| BAUANTRAG |          |                                                                                                                                            |        |       |  |

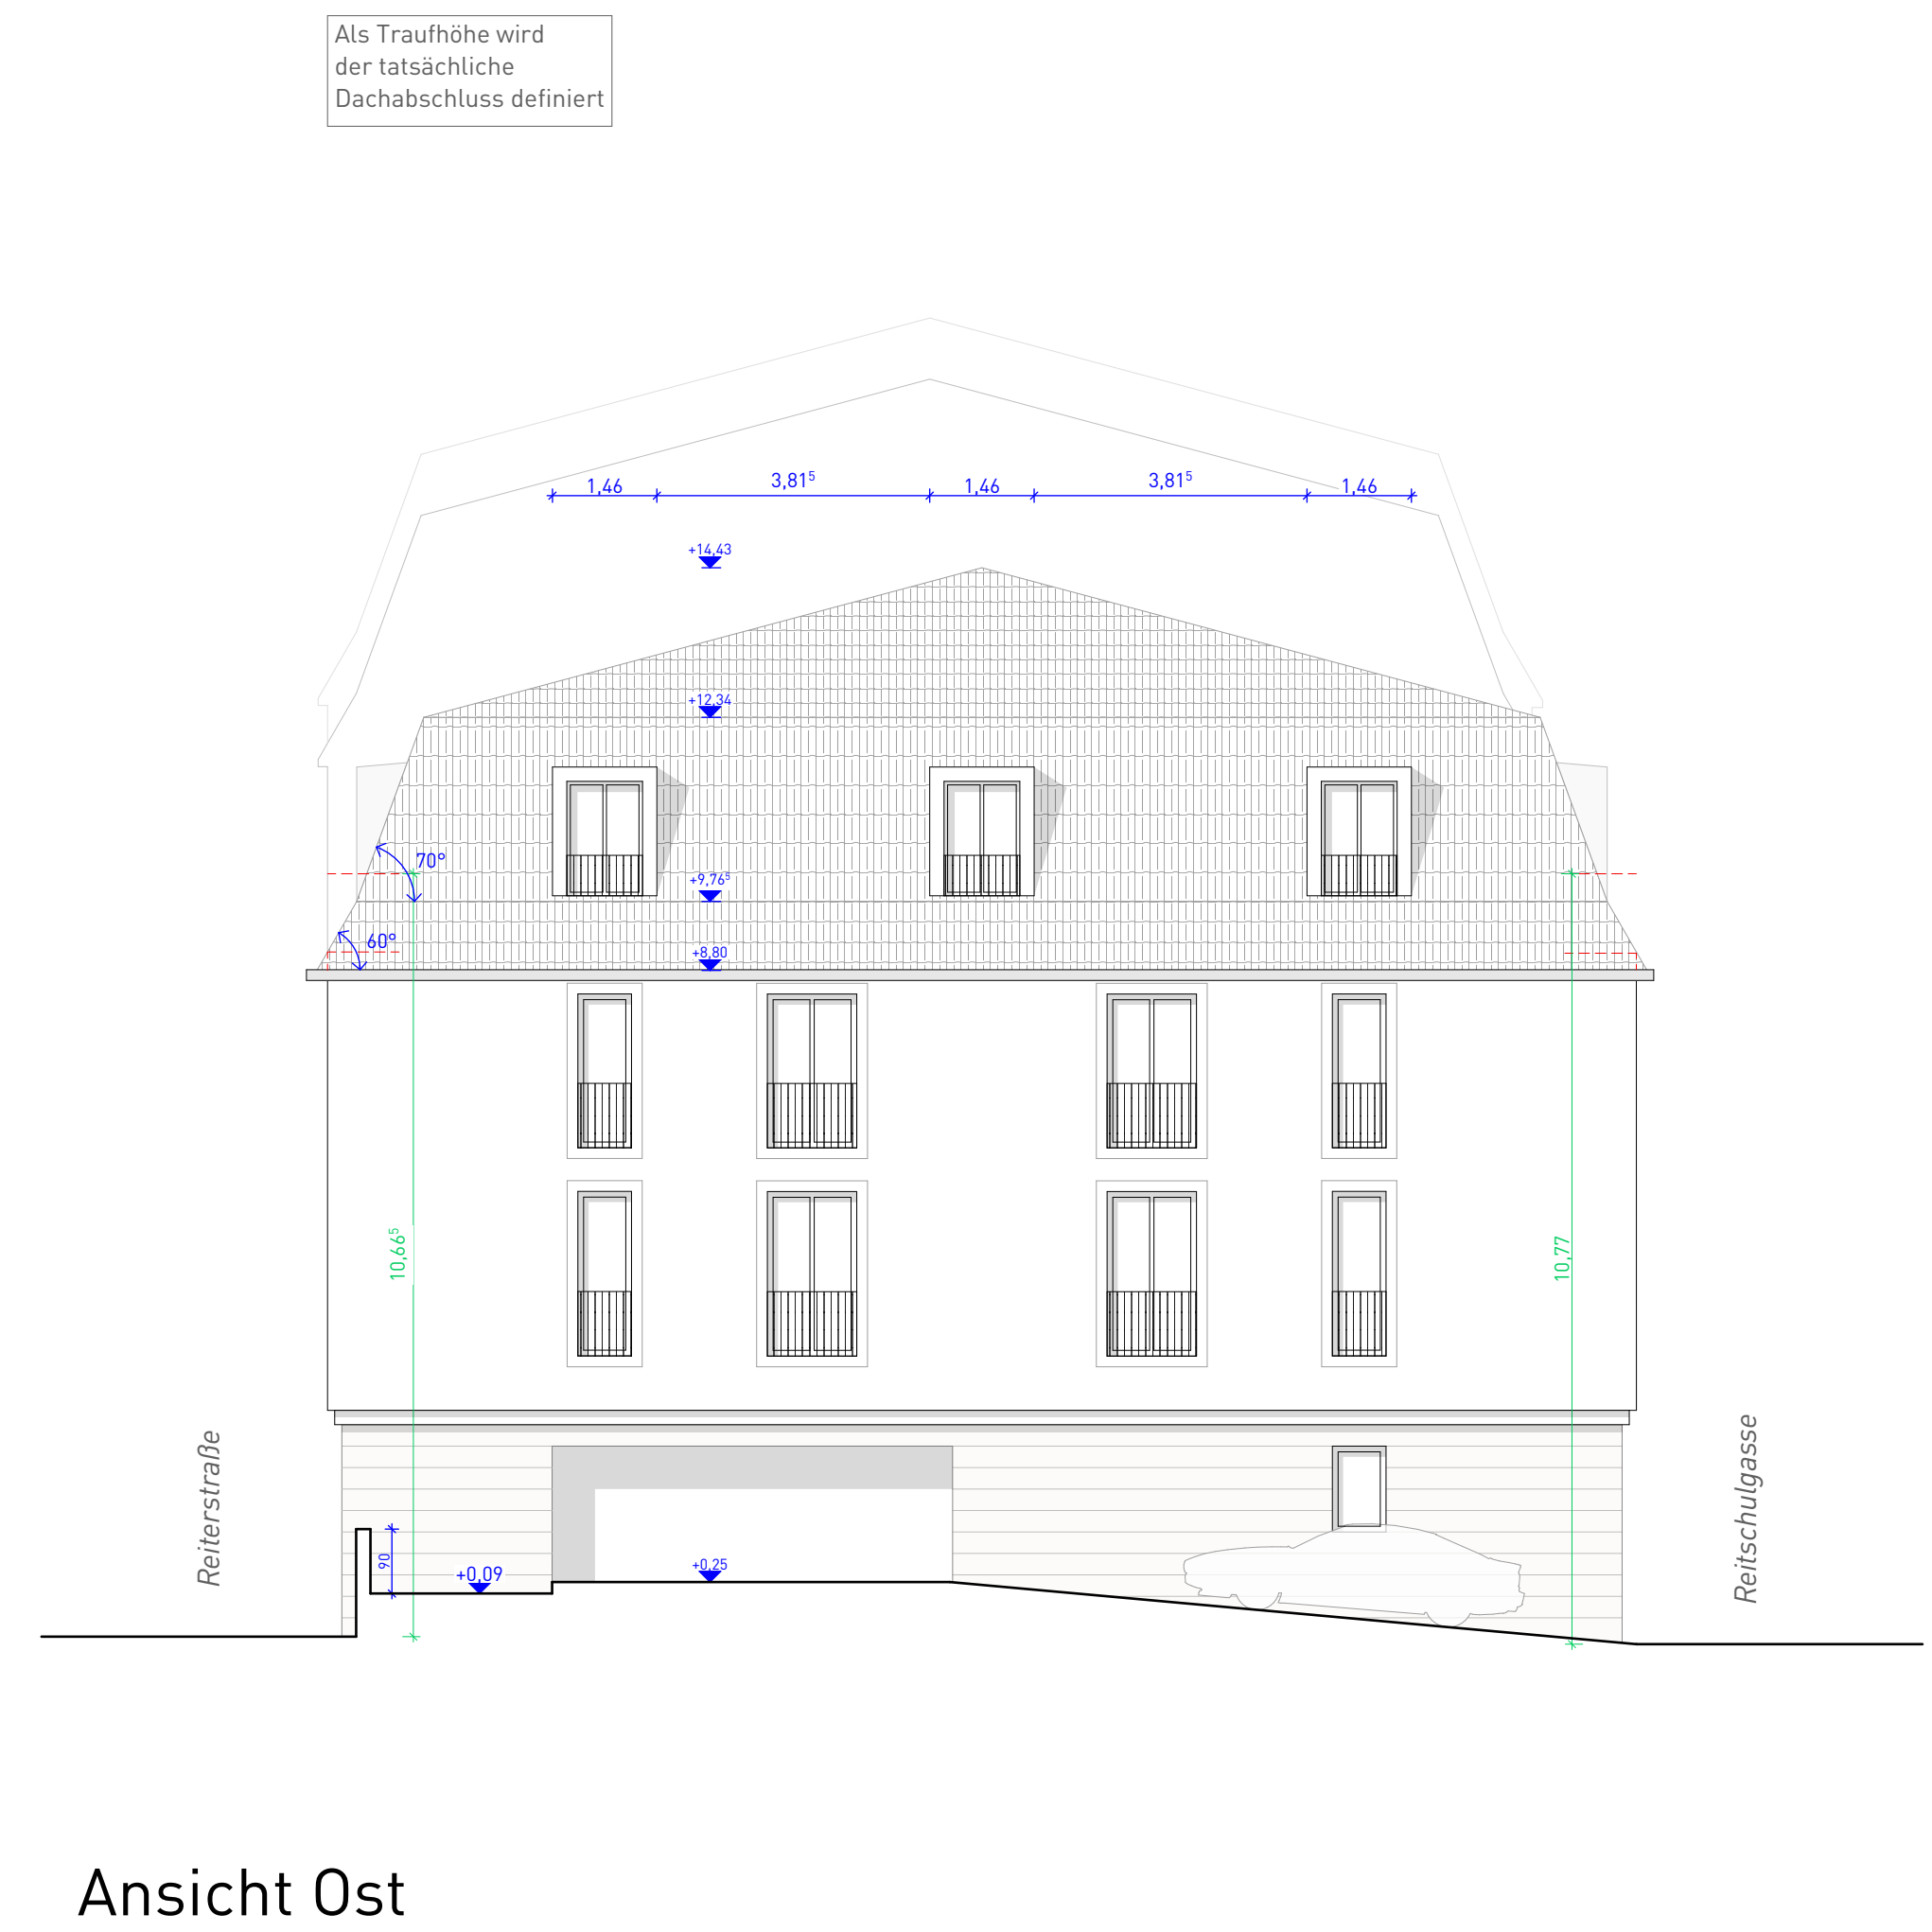
| BAUANTRAG |          |                                                                                                                                            |        |       |  |
|-----------|----------|--------------------------------------------------------------------------------------------------------------------------------------------|--------|-------|--|
| 001       | 28.03.23 | Verringerung der Geschosshöhen Haus 1 zur Einhaltung der Gebäudeklasse 4, dadurch Änderung von Trauf- und Firsthöhe, sowie Abstandsflächen | SB     |       |  |
| 002       | 28.03.23 | Grundriss- und Fassadenänderung (blau markiert)                                                                                            | SB     |       |  |
| 003       | 28.03.23 | Änderung aller Gauben (Höhe, Breite, Anordnung, 2-flügl. Fenster)                                                                          | SB     |       |  |
| 004       | 28.03.23 | Änderung der Öffnungen im EG, Nordseite                                                                                                    | SB     |       |  |
| 005       | 28.03.23 | Ergänzung LWWP in Technikräumen                                                                                                            | SB     |       |  |
| 005       | 28.03.23 | Änderung STP, Carsharing entfällt teilw, Ergänzung behindertengerechter STP                                                                | SB     |       |  |
